Oggetto: **Osservazioni al Piano della Ricostruzione adottato con deliberazione di Consiglio Comunale n. 29 del 09/04/2014, ai sensi dell'art. 13 della L.R. 16/12**

UMI 34 (Foglio 36 mapp. 312, 313), Piazza della Repubblica 21, 25

ELABORATO PLANIMETRICO

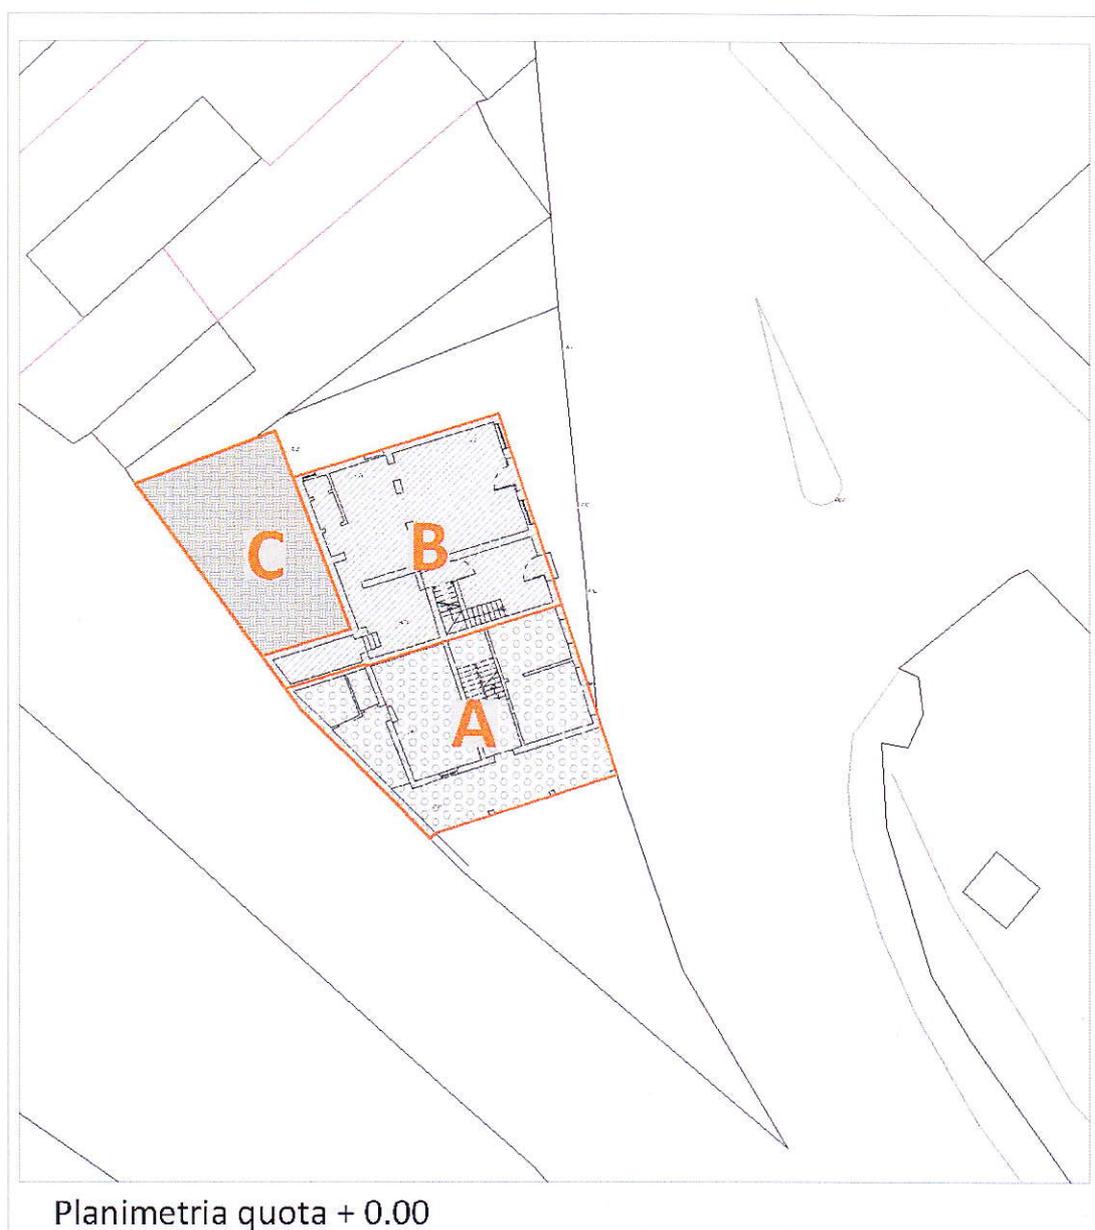
L'Unità Minima di Intervento in oggetto, identificata al Foglio 36 mappali 312-313, è caratterizzata dalla presenza di **tre** parti fondamentali e facilmente distinguibili, a cui si farà riferimento nel prosieguo delle Osservazioni:

1. il mappale 313, demolito a seguito di Ordinanza Sindaco del 27/09/2012 prot. 767 prot. gen. 10395 (**edificio A**);
2. il mappale 312 subb. 4-5-6 (abitazioni), 8 (B.C.N.C. ingresso comune) e 11 (negozio) e relative pertinenze, demolito a seguito di Ordinanza Sindaco del 06/11/2013 prot. 263 prot. gen. 12653 (**edificio B**);
3. il mappale 312 sub. 10, corrispondente ad una autorimessa di pertinenza di abitazione esterna alla UMI, priva di danni da terremoto, avente **esito di agibilità A**, e perciò **in nessun caso beneficiaria di Contributo per la Ricostruzione (edificio C)**.

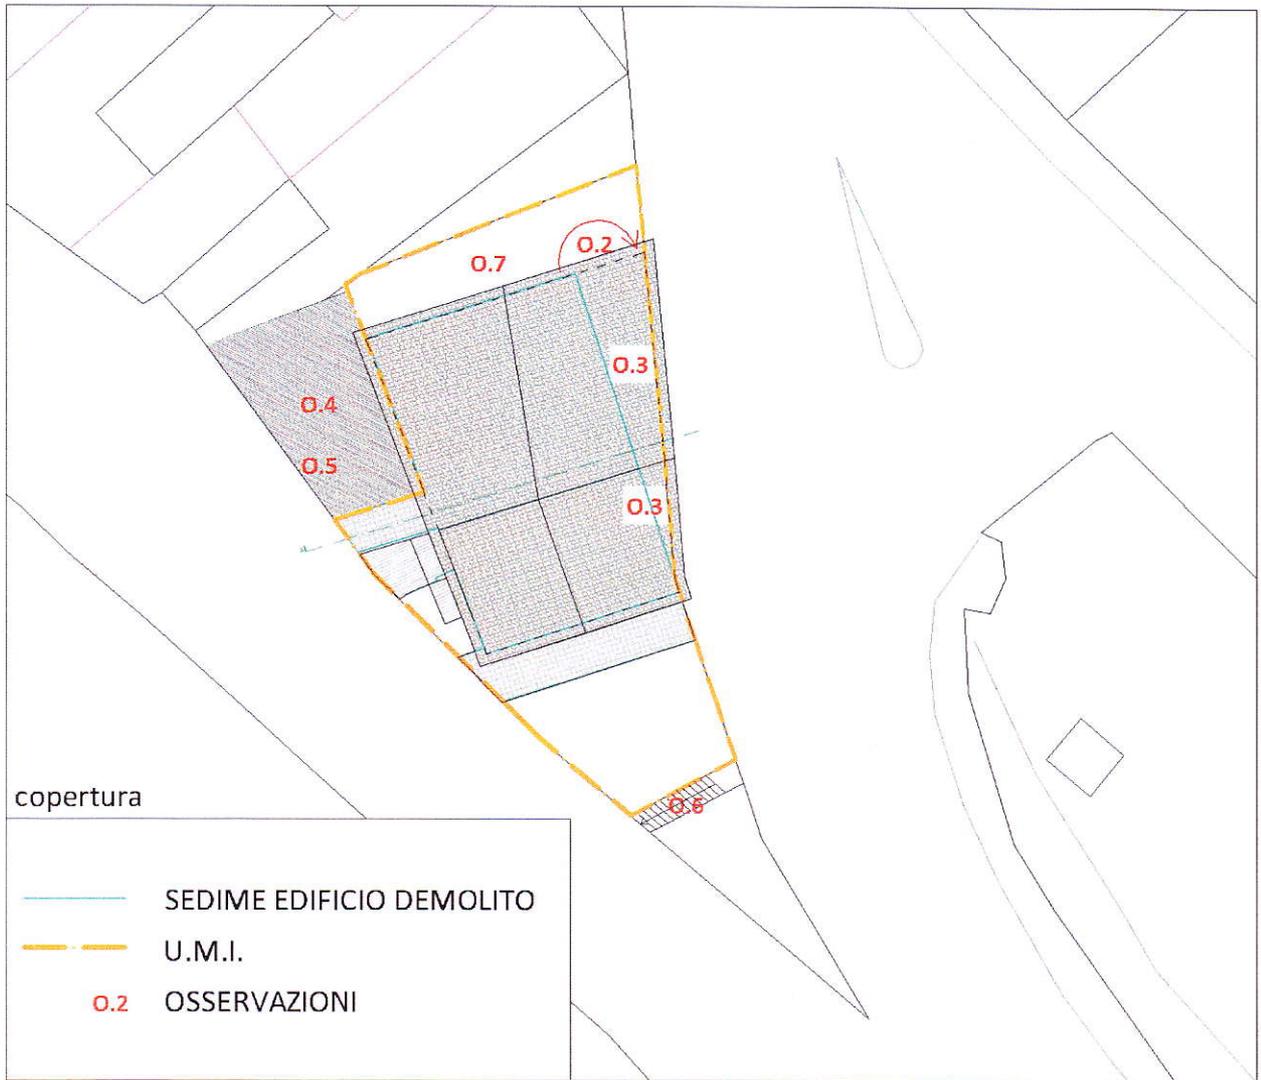
Osservazione 3. In questa sede siamo a richiedere, come da planimetria allegata, che il nuovo fronte est, quello direttamente prospiciente a Piazza della Repubblica, sia edificabile fino al limite della proprietà (in confine), in modo da costituire quel sistema strada - portico, senza soluzione di continuità e senza interposizione di marciapiedi o altri spazi di risulta, caratterizzante la tipologia nel Centro Storico. Si propone pertanto la seguente revisione:

(P) Riallineamento del fronte est con il tracciato stradale, fatto salvo il diritto di ricostruire nel sedime preesistente in caso non vada a buon fine l'acquisizione della porzione del sub. 8 coinvolta.
